No.	日付	意見の概要
I	2/15	千里橋ルート新設と申されましたが、外周道路から内周道路につなぐ道を造るためには、万博公園内の樹木の伐採を伴うことになるということは、現地に行かれるとすぐ分かると思います。どれぐらいの範囲の樹木の伐採を予定されているのか、それから、千里橋ルートによって万博公園に対する環境負荷がどれぐらいになるのか、どうお考えになっているのか。それと、万博公園内の樹木を伐採するに当たって、大阪府民、吹田市民の民意の理解が得られているのか。
2	2/15	①-aの敷地について、年間の来場計画、合算しますとおよそ550万人となります。中央駐車場が 1,000台収容なのですが、敷地内には900台の収容能力の駐車場しかございません。資料には大阪 府が別の用地を検討するとございますが、具体的な検討の内容をお聞かせください。
3	2/15	極力、駐車場も少ないから車を減らす努力をしますとおっしゃっていましたが、実際、来る人は勝手に車で来るだろうし、渋滞した場合、私達は家に帰りたくても帰れません。今までもガンバの試合などがあったら家に帰るのも一苦労している。
4	2/15	交通量ですが、今、外周道路のところだけが議論の焦点になっていますが、特に吹田市に話を聞きたいのですが、この周辺地域、箕面市、茨木市、豊中市、摂津市あたりとの協議がどうなっているのか気になっています。 特に26年度には、箕面の彩都にコストコができること、今、千里丘の駅前も再開発されている。10年スパンでいくと千里中央の辺りも再開発ということで、交通量の変化が非常に大きく変わるところがあります。特にコストコは、南へ下りてきて、この外周道路に移流するという状況も想定されますので、そのあたりが今の事業者のご説明の中で、どこまで情報としてインプットされ、そういった対策に盛り込まれているのか気になるところです。
5	2/15	保留地が空白になっており、道路の状況を調べたとしても、何ができるか分からない状況で調べて どうなるのか。山田の人間からすると、ここの交通の騒音とか振動の調査のところで、生活道路で ありますが、メイン通りというより、村の中を抜けてくる車で土日とかが渋滞になっているという のが、多分共通理解かと思っていますが、村の中まで把握していない状況でこれをするというの が、そもそも違うのではないのかと思っています。

No.	意見書の概要
1	・阪急山田駅まで徒歩で移動するアリーナ利用者が想定されるが、進歩橋南詰信号から、山田駅にかけての道は周辺住民の生活道路となっている。特に北部水道事業所付近の歩道はモノレールの支柱によって狭く自転車も行き交い歩行者にとって危険な道である。反対に、エキスポシティに徒歩や自転車で訪れる近隣住民もいる。互いの導線確保(歩行デッキの設置など)、誘導体制を強く

図7.1−1

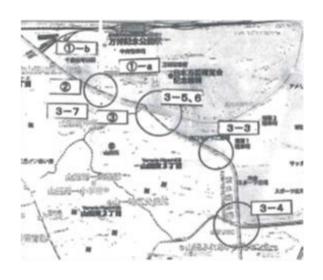
No. 意見書の概要 48 3. 道路等環境整備の実情と対策について (1)イベント開催時には阪急山田駅の混雑が予想されます。 阪急山田駅からアリーナまで来場者が住民の生活環境内に入らないよう対策としての道路 拡幅、整備、案内所、案内板の設置を強く要望します。 (2)万博公園内全体を踏まえた道路整備と万博外周道路の渋滞情報掲示板の設置を要望しま (3)万博公園南前交差点を南に下る道路は、2車線部分がわずかで、すぐに狭隘な生活道路 になり、通園通学路にもなっています。 外周道路からの車両が進入し、不法駐車や通り抜けによる住民との交通障害や事故が絶え 外周道路からの車両が入りこまないよう交通対策を講じてもらいたい。(万博公園南側交 差点は図7.1 1内3-3参照) (4)万博公園南側交差点を南側狭隘道路から信号を右折(樫切山方面)する場合、対面北側 の「ららぽーと」から来る車両が大変多く、そのほとんどが樫切山方面に左折しますの で、特に土日祝祭日イベント日等の渋滞時は、北側の車両の通過だけで信号が赤に変わっ てしまいます。 南側の車両は一度の青信号では右折できないのが実情です。 南側車両専用の「矢印表示」信号の設置をお願いします。(万博公園南側交差点は図7.11 内3-3参照) (5)樫切山交差点より伊射奈岐神社、吹田市山田出張所へ通ずる山田東線は、地域の中心的 な主要道路であり、JR岸辺駅、阪急山田駅、北大阪急行千里中央駅を結んでいる重要な生 活バス路線となっています。 この道路は、土日祝日、自然文化園の春の桜まつり等のイベント、ららぽーとでのショッ ピング、サッカーの開催等により万博方面に向かう車が集中します。 また、反対に外周道路が渋滞しますと抜け道として迂回する車で大渋滞が起こります。 地域の住民が出かけることも困難、家に帰ることも非常に時間がかかります。 急病人が出ても救急車がすぐに来られない状況です。 新しいアリーナ等の施設が建設されますと、より一層車両の増加が予想されるため是非樫 切山交差点を中心に起こる渋滞の解消策を検討され、具体策を提示していただきたい。 (樫切山交差点は図7.1 1内3-4参照) (6)元エキスポパーク東側向かい四叉路合流点は、近隣住民にとって、日常的に利用する欠 かせない重要な生活道路となっています。 外周道路から地区内道路に入るには、四叉路を左折するのですが、左斜め後方より樫切山 交差点からの車両の通り抜けを待ち、正面左右に自転車、歩行者の横断の通過を確認し、 更に右前方生活道路入口及び右奥の脇道から出てくる学生(通学路)、自転車、車両等を 警戒しながら左折しなければなりません。 地域内から外周道路に出る場合も同様です。 このような危険な交差点に信号がありません。 学生や一般歩行者、自転車の安全を確保するためにも信号の設置が必要です。

強く要望いたします。(元エキスポパーク東側向かい四叉路合流点は図7.1 1内3-5、6参

(8)万博外周道路南側の中央ゲート前交差点を南に下り、山田高校、山田東中学校を過ぎ、右折しますと北山田地区、左折しますと山田第一幼稚園、山田第一小学校のある山一地区の狭隘道路に代わります。

昔ながらのこの道は私有地に入らないと車の交差、迂回ができないのが実情です。

通勤通学路でもあるこの道に外周道路から溢れた車が入り込み、学生の自転車、登下校の 学生、住民が混在し交通障害や事故の原因となっています。

来場者の通り抜け、不法駐車等の車両が入り込まないよう交通対策等講じてください。 (中央ゲート前交差点は図7.1 1内3-7参照)

元ホテル阪急エキスポパーク東側向かい四叉路合流点は近隣住民にとっては日常的に利用する生活道路になっています。その四叉路は外周道路からの左折の車や樫切山交差点から来る左折の車が地区内に多く侵入してきます。その交差点は高校生の自転車通学路になっており、時間帯によっては多くの車、自転車、歩行者が通り、事故が発生してもおかしくない状況です。このような交差点を改善してください。

旧ABCハウジング跡の南側の外周交差点を南に下り、山田高校と山田東中学校を過ぎ、 左折すると、山田第一小学校裏門方面は小川地区の狭い道となり、車の交差、迂回ができ ない状況です。この道は南に進むと樫切山交差点から伊射奈岐神社への道に通じますが、 非常に狭い道です。この道は通学路でもあり時間帯によっては児童の通学、自転車での通 学通勤が多く、そこにも迂回路として車も通り交通障害の原因となります。このような道 路への車両の進入防止等の交通対策を改善してください。
